報告書作成用柱状図  
(H26年12月)

申請書用柱状図

**H24-B14-2**

**H27-B-1**

報告書作成用柱状図  
(H26年9月)

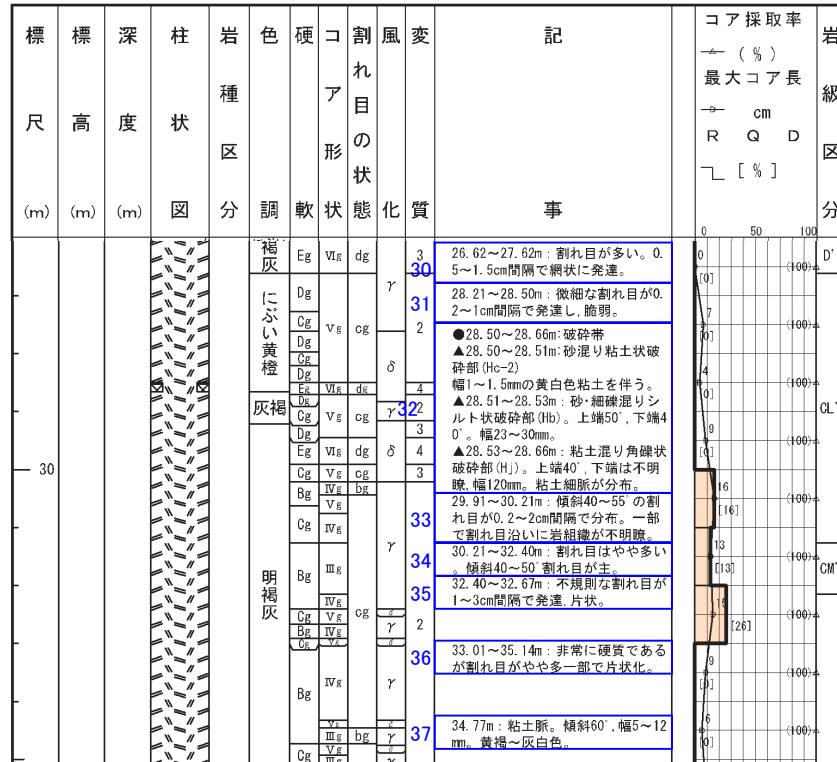
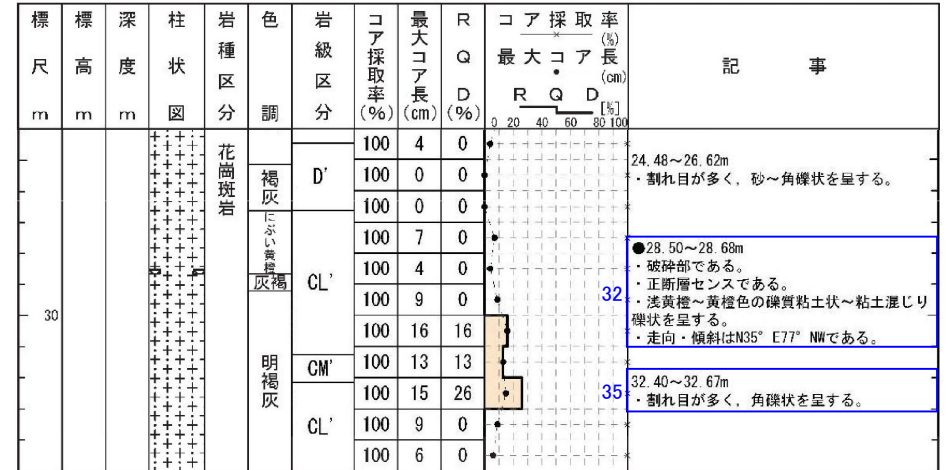
記事	報告書作成用柱状図(H26年9月)⇒申請書用柱状図
30, 31	・割れ目の発達については、RQD, 最大コア長, 岩級区分で示しているため削除。
32	・色調, 粒度について, 申請前までに別途行っていた, 地盤安定解析用の物性値設定を目的とした破砕部の再観察の結果に基づき記載。 ・下端深度28.66m→28.68m※2, ※4 ・薄片観察の結果で得られた最新活動面の変位センスを記載。 ・ポアホールテレビの解析結果による最新活動面の走向・傾斜を記載。 ・破砕部の見かけの傾斜については, 補足的なものであるため削除。
33	・割れ目の発達については、RQD, 最大コア長, 岩級区分で示しているため削除。
34	・割れ目の発達については、RQD, 最大コア長, 岩級区分で示しているため削除。
35	・“コア形状”欄に基づき角礫状と記載。
36	・硬軟や割れ目の発達については、RQD, 最大コア長, 岩級区分で示しているため削除。
37	・粘土を挟在するが, 周囲の岩盤に同方向の劣化が認められないことから削除。

報告書作成用柱状図  
(H26年9月)

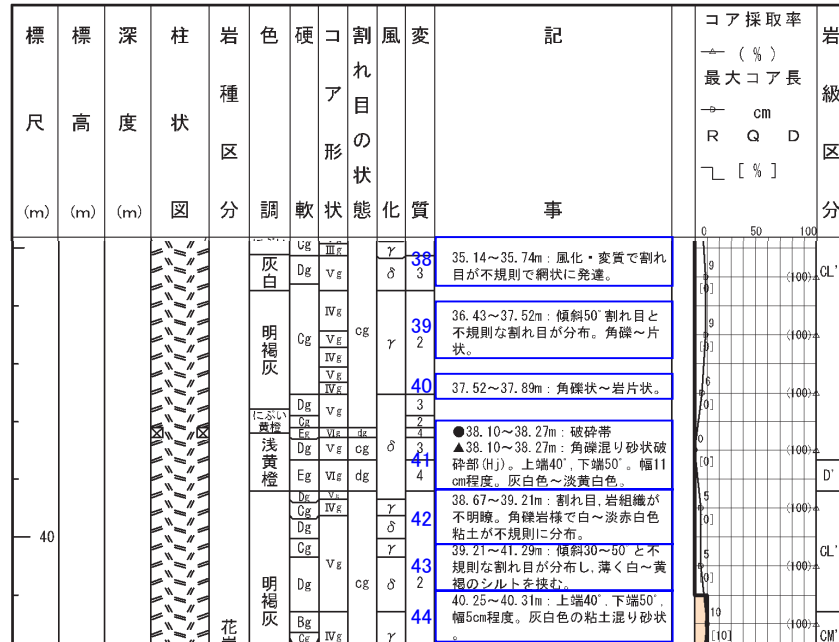
記事	報告書作成用柱状図(H26年9月)⇒申請書用柱状図
38	<ul style="list-style-type: none"> <li>・風化と熱水変質の両方を受けた区間について、風化による褐色化が顕著であることを踏まえ、風化部として記載。</li> <li>・割れ目の発達程度については、RQD、最大コア長、岩級区分で示しているため削除。</li> </ul>
39	<ul style="list-style-type: none"> <li>・割れ目の発達程度については、RQD、最大コア長、岩級区分で示しているため削除。</li> </ul>
40	<ul style="list-style-type: none"> <li>・“コア形状”の欄に基づき角礫状と記載。</li> </ul>
41	<ul style="list-style-type: none"> <li>・カタクレーサイト主体であると判断したことから、カタクレーサイトからなると記載。</li> </ul>
42, 43	<ul style="list-style-type: none"> <li>・割れ目の発達程度については、RQD、最大コア長、岩級区分で示しているため削除。</li> <li>・一部に粘土やシルトを挟在するが、連続性や直線性に乏しいことから削除。</li> </ul>
44	<ul style="list-style-type: none"> <li>・粘土混じり砂状を呈するが、連続性に乏しいことから削除。</li> </ul>

報告書作成用柱状図  
(H26年9月)

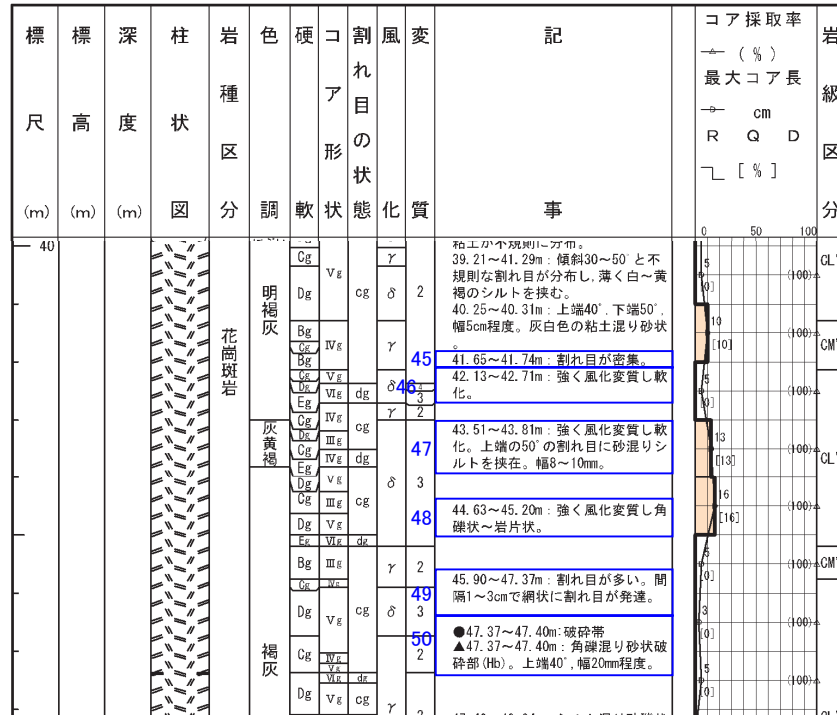
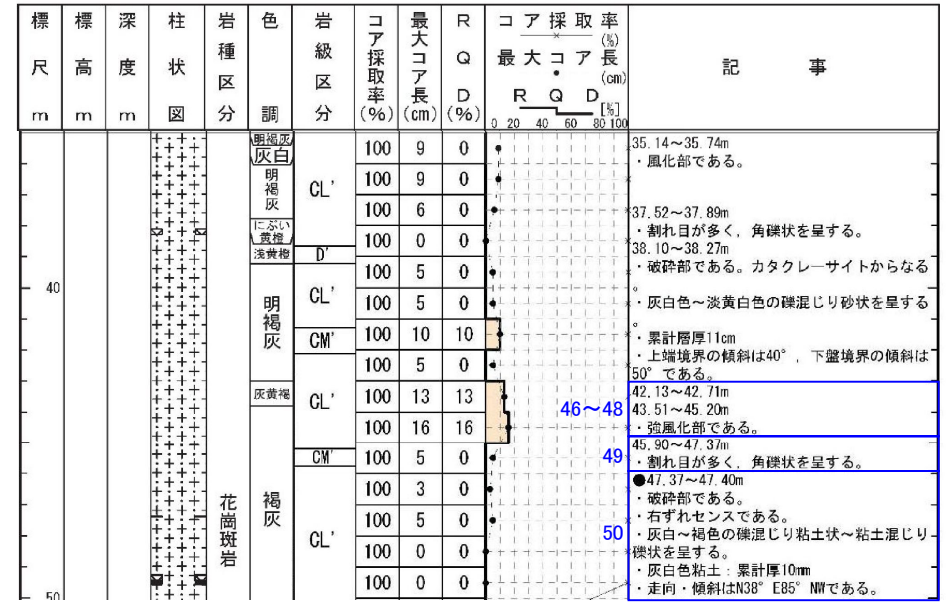
記事	報告書作成用柱状図(H26年9月)⇒申請書用柱状図
45	・割れ目の発達程度については、RQD、最大コア長、岩級区分で示しているため削除。
46～48	・“風化”欄に基づき強風化部と記載。 ・一部に砂混じりシルトを挟在するが、周辺の岩盤に同方向の劣化が認められないことから削除。
49	・“コア形状”欄に基づき角礫状と記載。
50	・薄片観察の結果で得られた最新活動面の変位センスを記載。 ・粒度、色調、粘土の累計幅について、申請前までに別途行っていた、地盤安定解析用の物性値設定を目的とした破砕部の再観察の結果に基づき記載。 ・ポアホールテレビの解析結果による最新活動面の走向・傾斜を記載。 ・破砕部の見かけの傾斜については、補足的なものであるため削除。

報告書作成用柱状図  
(H26年9月)

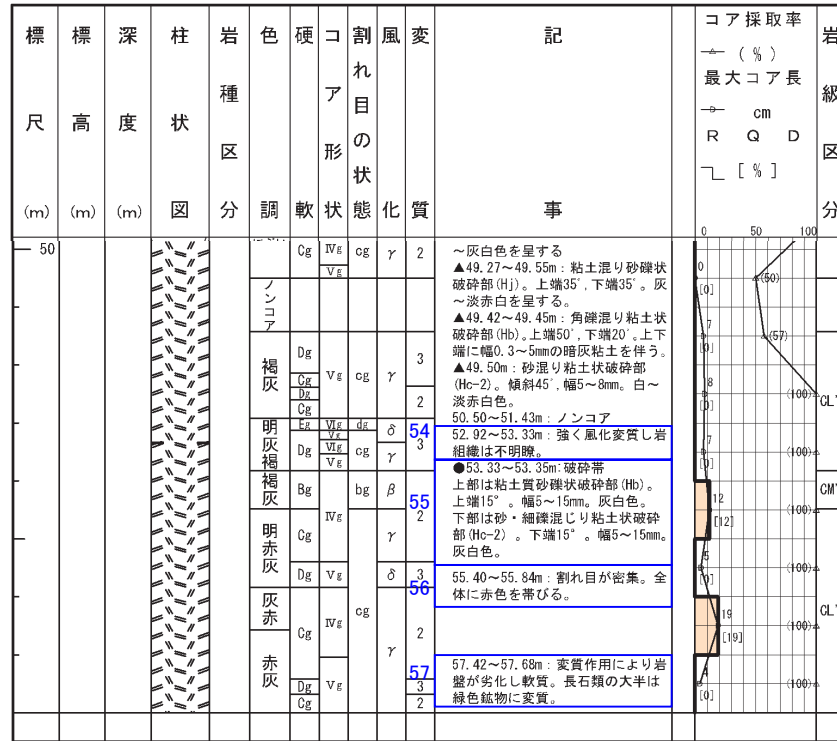
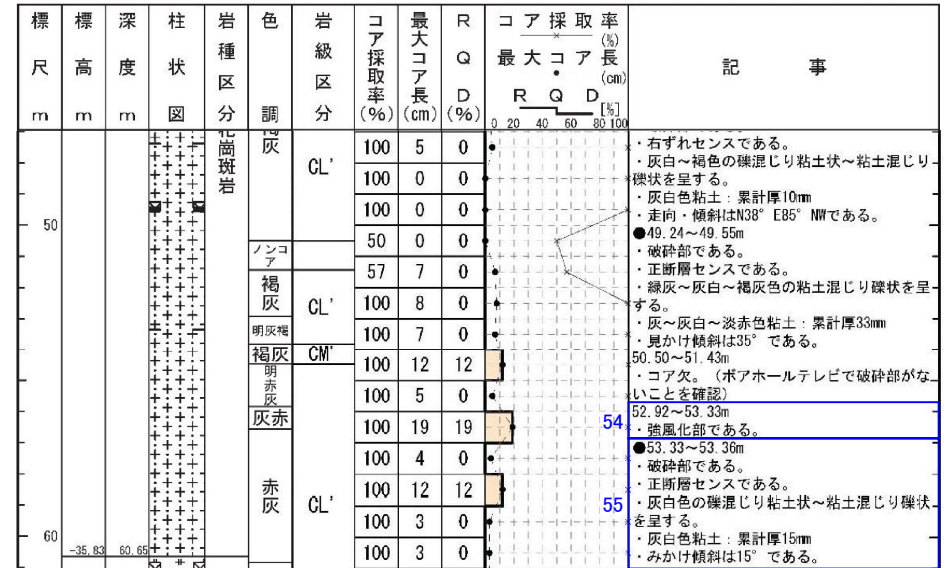
記事	報告書作成用柱状図 (H26年9月) ⇒ 申請書用柱状図
54	・“風化”欄に基づき強風化部と記載。
55	・薄片観察の結果で得られた最新活動面の変位センスを記載。 ・破砕部の深度、粒度、色調、粘土の累計幅、見かけ傾斜について、申請前までに別途行っていた、地盤安定解析用の物性値設定を目的とした破砕部の再観察の結果に基づき記載。 ・礫状部の幅については、申請書では記載しないこととしているため、幅5～15mmとの記載については削除。
56	・割れ目の発達については、RQD、最大コア長、岩級区分で示しているため削除。 ・色調については、補足的なものであるため削除。
57	・軟質化については、岩級区分に含めて示しているため削除。 ・変質鉱物については、補足的なものであるため削除。

報告書作成用柱状図  
(H26年9月)

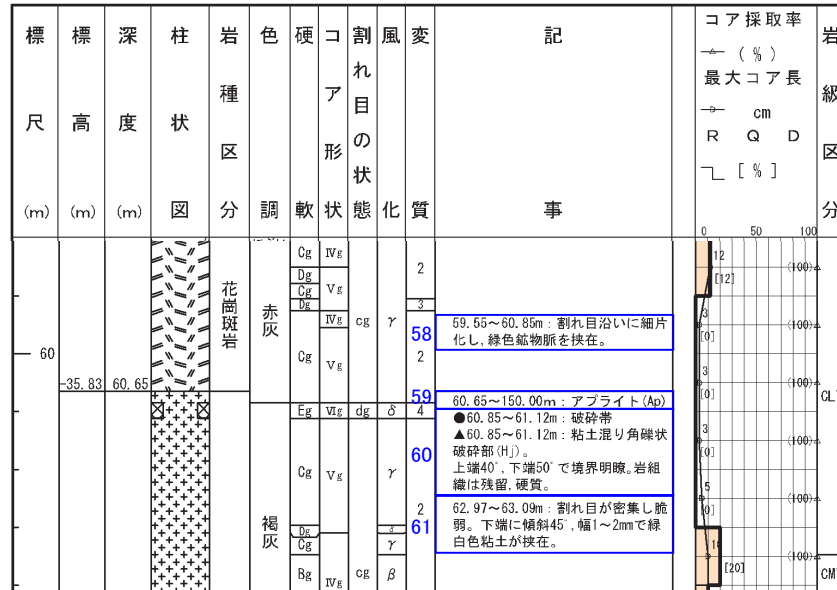
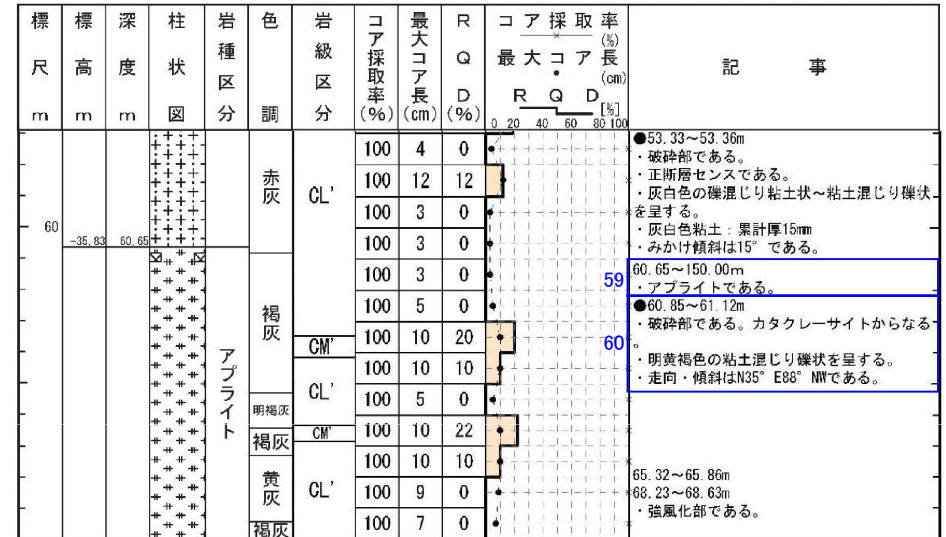
記事	報告書作成用柱状図(H26年9月)⇒申請書用柱状図
58	・割れ目の発達については、RQD、最大コア長、岩級区分で示しているため削除。 ・割れ目沿いの鉱物の晶出については、補足的なものであるため削除。
59	・変更なし
60	・カタクレーサイト主体であると判断したことから、カタクレーサイトからなると記載。 ・粒度、色調については、申請前までに別途行っていた、地盤安定解析用の物性値設定を目的とした破碎部の再観察の結果に基づき記載。 ・ポアホールテレビの解析結果による最新活動面の走向・傾斜を記載。 ・破碎部の見かけの傾斜については、補足的なものであるため削除。
61	・割れ目の発達については、RQD、最大コア長、岩級区分で示しているため削除。 ・一部で粘土を挟在するが、粘土の連続性に乏しいことから削除。

報告書作成用柱状図  
(H26年9月)

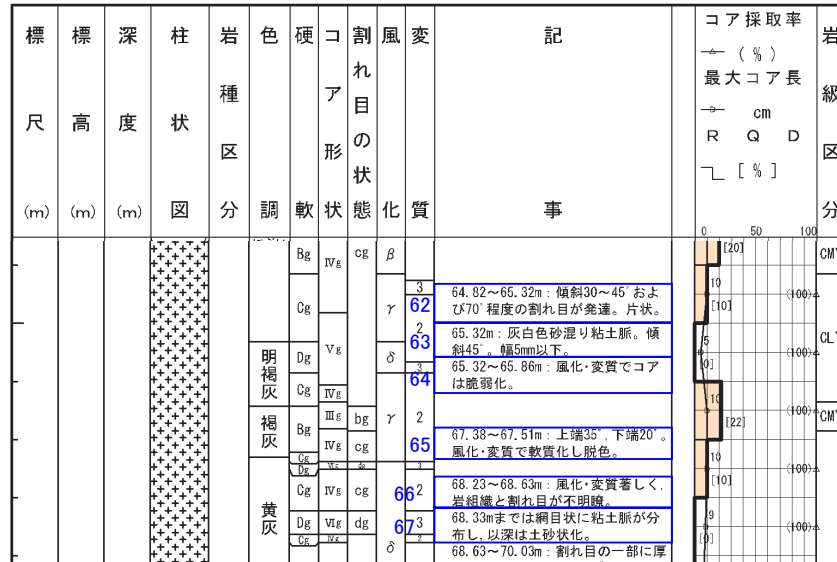
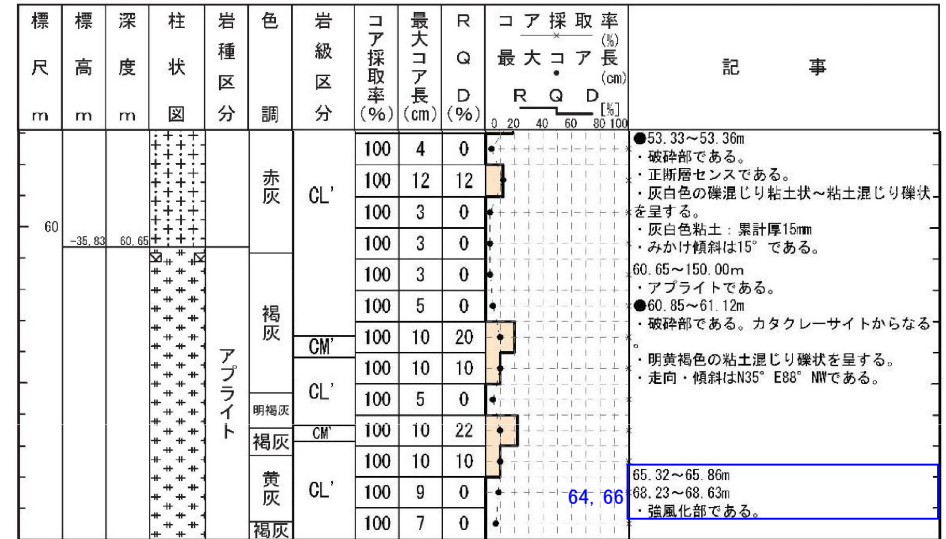
記事	報告書作成用柱状図(H26年9月)⇒申請書用柱状図
62	・割れ目の発達程度については、RQD、最大コア長、岩級区分で示しているため削除。
63	・粘土を挟在するが、連続性に乏しいことから削除。
64	・“風化”欄に基づき強風化部と記載。 ・風化と熱水変質の両方を受けた区間について、風化による褐色化が顕著であることを踏まえ、強風化部として記載。
65	・風化、変質に伴う軟質化については、岩級区分に含めて示しているため削除。 ・脱色については、風化・変質に関する補足的なものであるため削除。
66, 67	・風化と熱水変質の両方を受けた区間について、風化による褐色化が顕著であることを踏まえ、強風化部として記載。 ・網目状に粘土脈が分布しているが、系統的でなく連続性や直線性に乏しいことから削除。 ・土砂状の区間については、周囲との境界が一部不明瞭であり、周囲の岩盤に劣化が認められないことから削除。

報告書作成用柱状図  
(H26年9月)

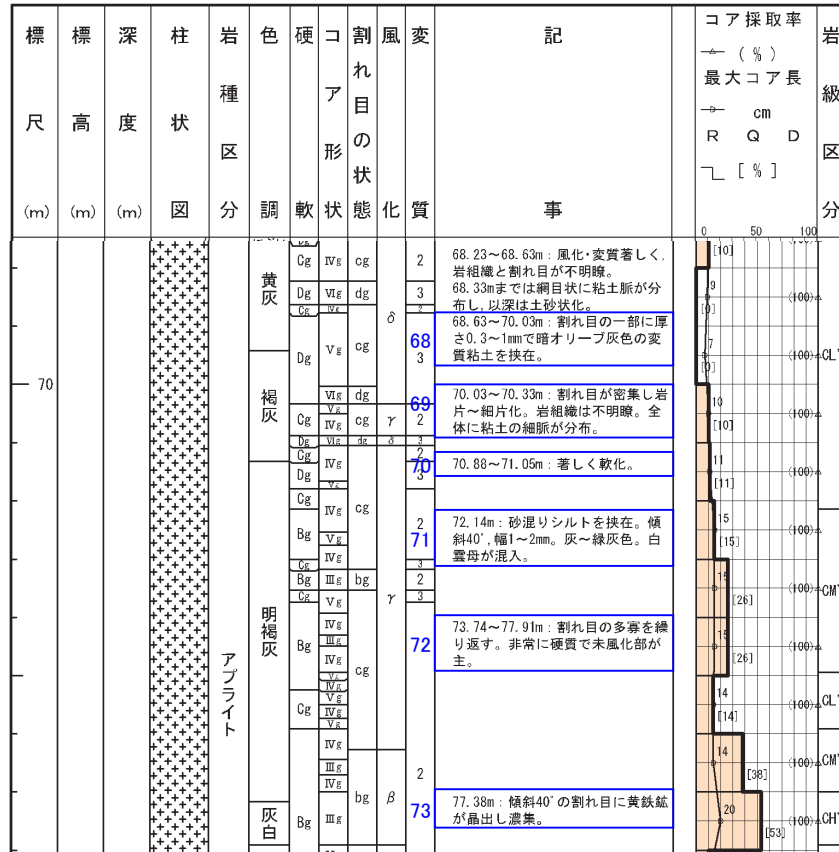
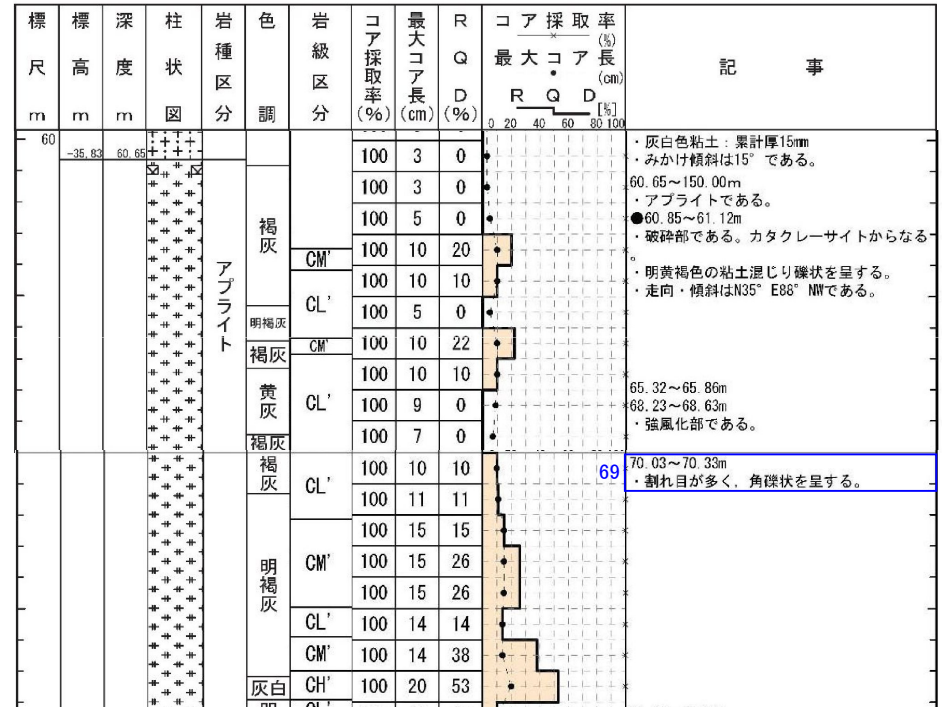
記事	報告書作成用柱状図(H26年9月)⇒申請書用柱状図
68	・一部に粘土を挟むが、周囲の岩盤に劣化が認められないことから削除。
69	・“コア形状”欄に基づき角礫状と記載。 ・原岩組織の残留の程度については、劣化に関する補足的なものであるため削除。 ・一部に粘土を含むが、系統的でなく、直線性や連続性に乏しいことから削除。
70	・軟化については、岩級区分に含めて示しているため削除。
71	・砂混りシルトを挟むが、周囲の岩盤に劣化が認められないことから削除。 ・鉱物の晶出については、補足的なものであるため削除。
72	・硬軟や割れ目の発達程度については、RQD、最大コア長、岩級区分で示しているため削除。
73	・割れ目沿いの鉱物の晶出については、補足的なものであるため削除。

報告書作成用柱状図  
(H26年9月)

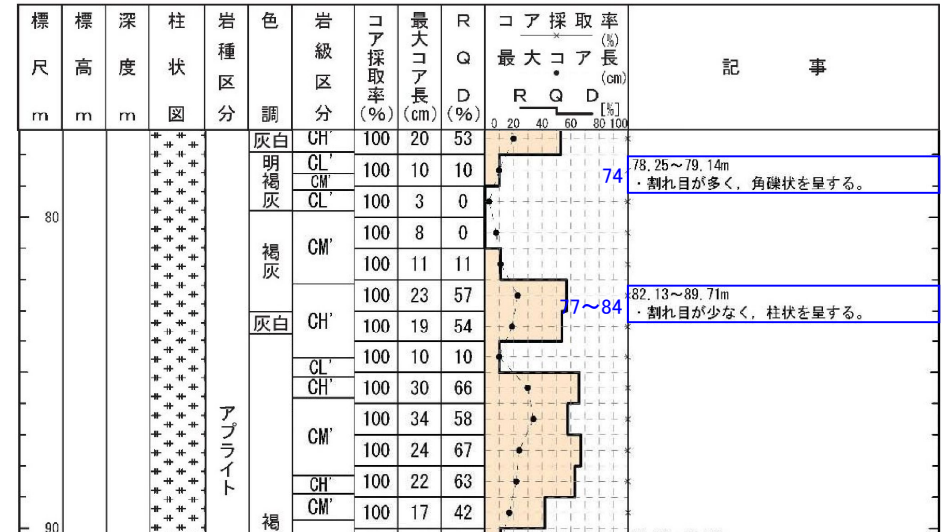
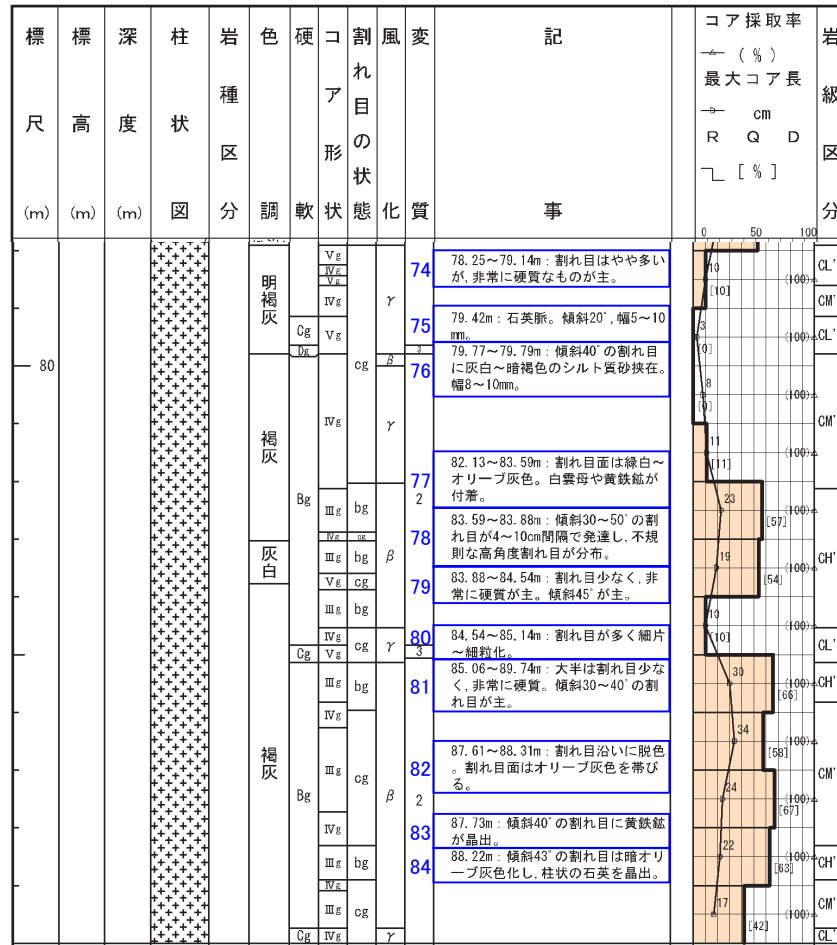
記事	報告書作成用柱状図 (H26年9月) ⇒ 申請書用柱状図
74	<ul style="list-style-type: none"> <li>“コア形状”の欄に基づき角礫状と記載。</li> <li>硬軟については岩級区分に含めて示しているため削除。</li> </ul>
75	<ul style="list-style-type: none"> <li>鉱物脈については、補足的なものであるため削除。</li> </ul>
76	<ul style="list-style-type: none"> <li>シルト質砂を挟在するが、周辺の岩盤に劣化が認められないことから削除。</li> </ul>
77~84	<ul style="list-style-type: none"> <li>下端深度89.74m⇒89.71m※1</li> <li>硬軟や割れ目が4~10cm間隔で発達との記載については、割れ目の発達程度を、RQD、最大コア長、岩級区分で示しているため削除。</li> <li>割れ目の変色、鉱物晶出、傾斜については、補足的なものであるため削除。</li> </ul>

## 報告書作成用柱状図 (H26年9月)

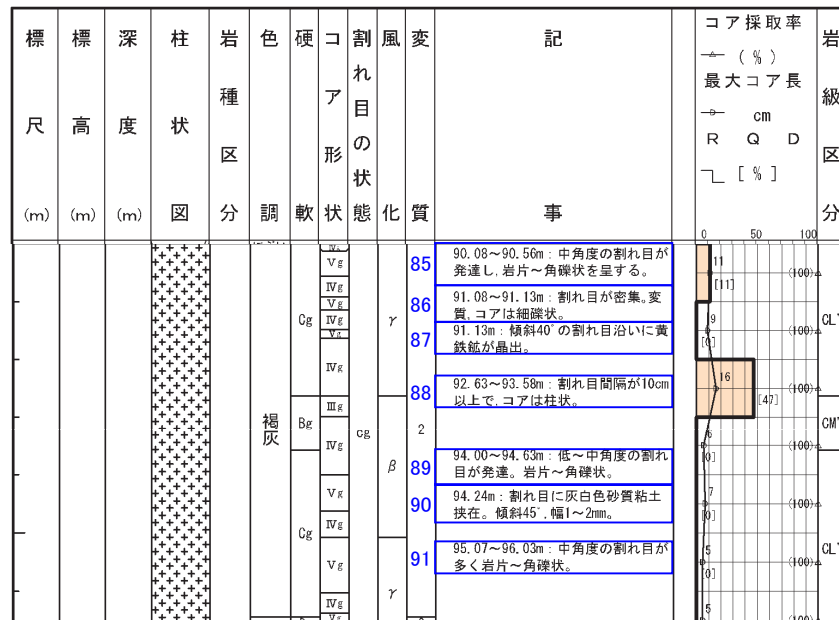
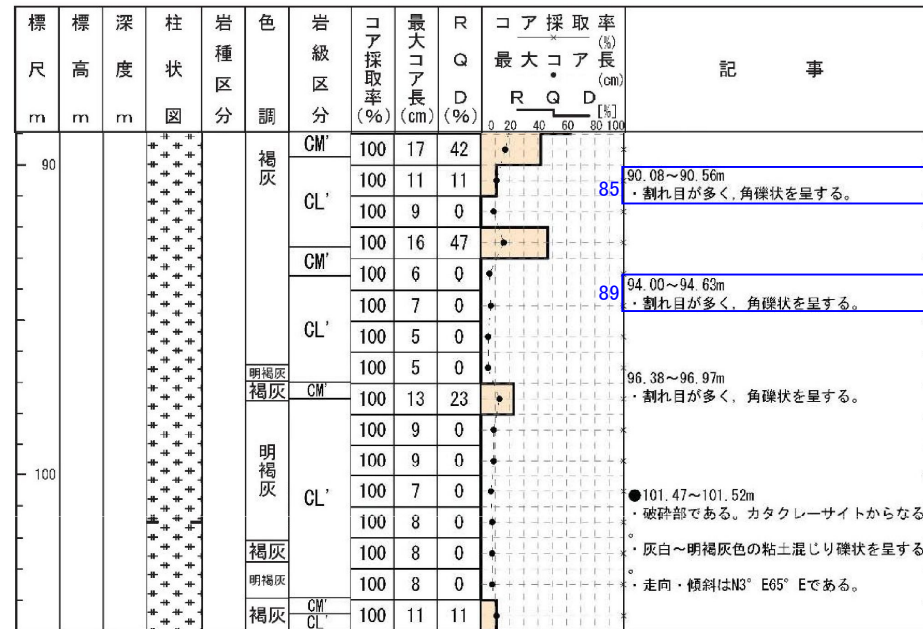
記事	報告書作成用柱状図(H26年9月)⇒申請書用柱状図
85	・“コア形状”欄に基づき角礫状と記載。
86, 87	・割れ目の発達については, RQD, 最大コア長, 岩級区分で示しているため削除。 ・割れ目沿いの鉱物の晶出については, 補足的なものであるため削除。
88	・割れ目の発達については, RQD, 最大コア長, 岩級区分で示しているため削除。
89	・“コア形状”欄に基づき角礫状と記載。
90	・砂質粘土を挟在するが, 連続性や直線性に乏しいことから削除。
91	・割れ目の発達については, RQD, 最大コア長, 岩級区分で示しているため削除。
